4. ALINEACIONS A BONA VISTA I SANT ROC

TEMA : Correcció errades materials en el Text refós de 25 de setembre del POUM 2003 en relació amb una contradicció entre les alineacions recollides a la documentació del POUM i 3 edificacions dels barris de Bonavista i Sant Roc.

INFORME TÈCNIC

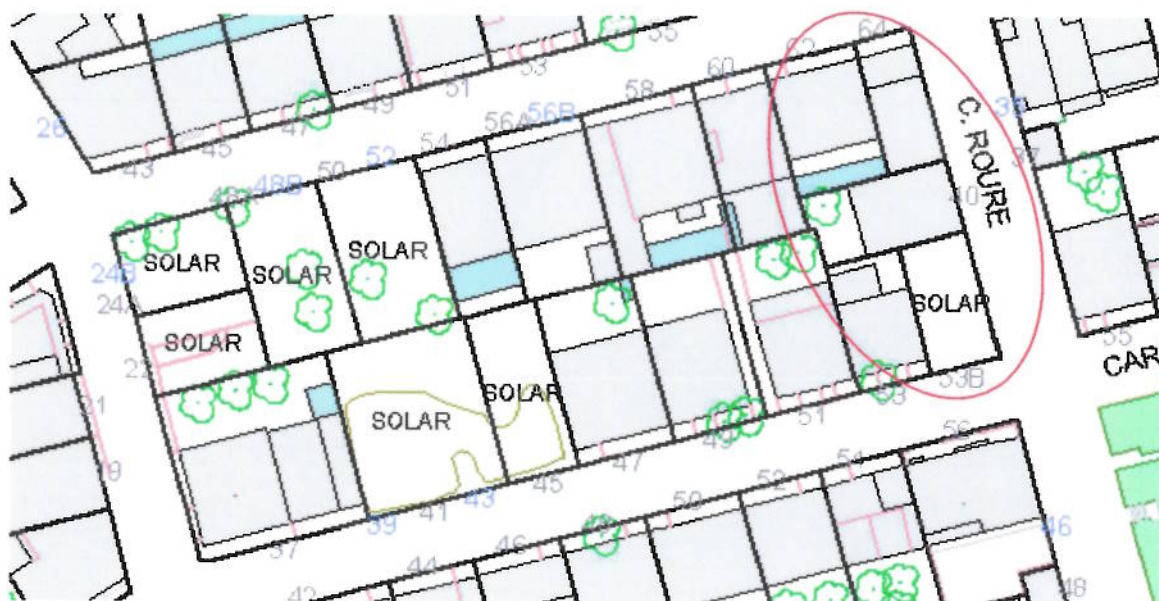
El pla general del 1982 considerava un front edificat al c/Roure que tancava l'illa per aquesta banda. Amb el POUM 2003, l'illa es considera oberta i s'elimina el front edificat, deixant en volum disconforme, l'edificació situada al carrer Roure nº40 i part de les del c/Freixe nº64 i c/Cirerer nº53.

El fet de considerar la illa al c/Roure oberta i no reconèixer l'edificació existent, es degut a haver recollit al POUM 2003 les alineacions del pla general de manera incorrecta: el plànol nº25- Alineacions i rasants del pla general establia un aprofitament a la finca del

c/Roure nº40, mentre el plànol nº15- Qualificació del sòl urbà marcava com a lliure d'edificació el centre de l'illa al c/Roure.

En el moment de la redacció del POUM 2003 es recolliren erròniament les determinacions del plànol de qualificacions (plànol 15) enlloc del d'alineacions i rasants (plànol nº25).

Vista la contradicció existent entre les alineacions grafiades en els plànols 3.31,3.35 i 3.40 de la documentació gràfica del POUM (que recull erròniament les alineacions del pla general) i la realitat existent, es proposa considerar i entendre que ens trobem davant d'un error material, i en conseqüència, es proposa corregir les errades materials en el plànols del POUM 3.31,3.35 i 3.40 (alineacions i rasants del sòl urbà), fent que les finques del c/Roure 40, part de les finques del c/Freixe nº64 i el c/Cirerer nº53, i les finques de l'Avinguda Antoni Gaudí nº26 i nº48 no es trobin en volum disconforme.

C/Roure nº40 -c/Freixe nº64- c/Cirerer nº53

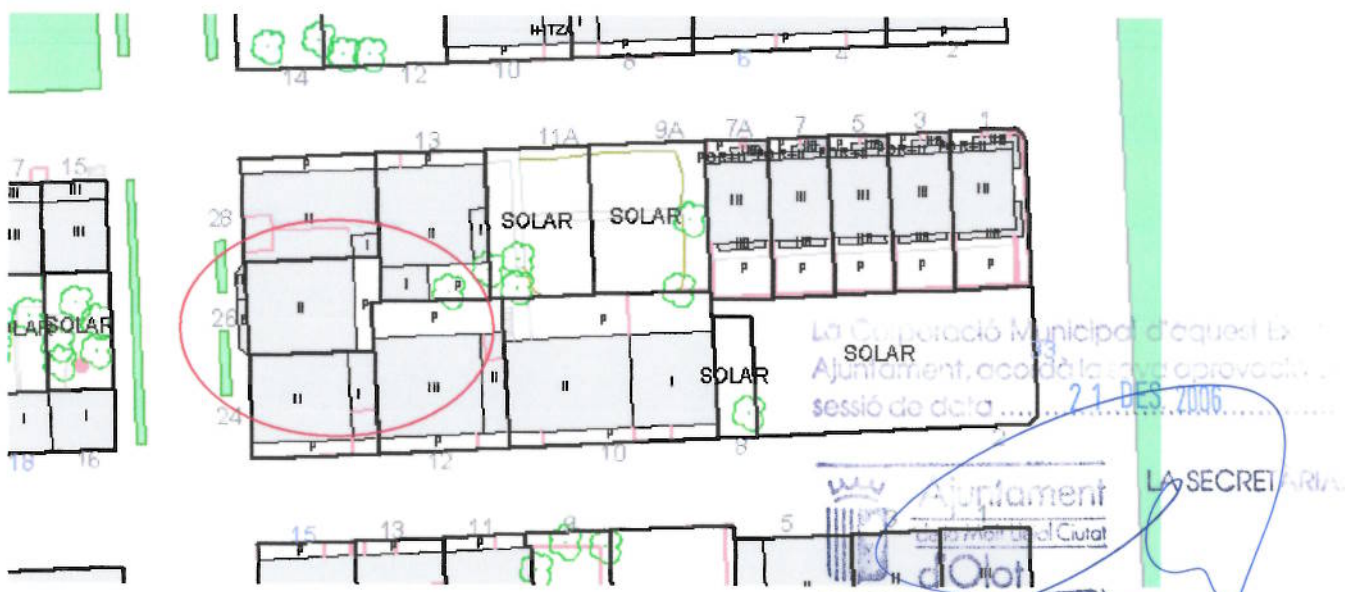
El mateix error ens el trobem en les següents finques:

- Finca a l'Avinguda Antoni Gaudí nº26, formada per casa amb planta baixa i pis
- Finca a l'Avinguda Gaudí nº48, formada per casa amb planta baixa.
